Controle verslag van elektrische installaties op laagspanning en op zeer lage spanning

ORIGINEEL EXEMPLAAR
REF. 66/2023/83202/01:1

DATUM VAN CONTROLE 17/10/2023 AGENT Chirel Ngueguem
 ADRES VAN CONTROLE Lodewijk Ontropstraat 9 (verdieping 2st) - 2020 Antwerpen TYPE CONTROLE Controlebezoek verkoop oude installatie (8.4.2.)

BESLUIT : NIET CONFORM

Elementaire situatieschets en samenvattende beschrijving van de borden

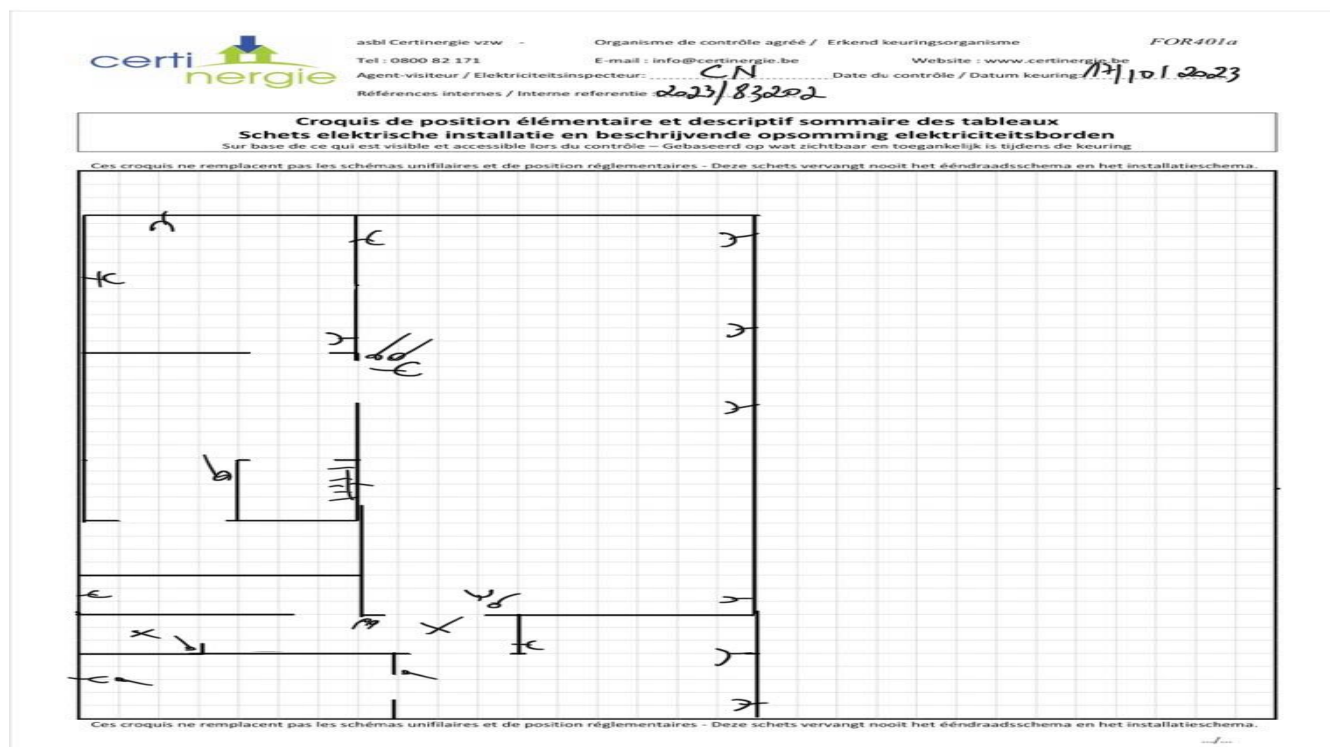
op basis van wat zichtbaar en toegankelijk is tijdens de inspectie.
Opmerking: Deze schetsen vervangen de ééndraadsschema's niet alsook niet het situatieschema
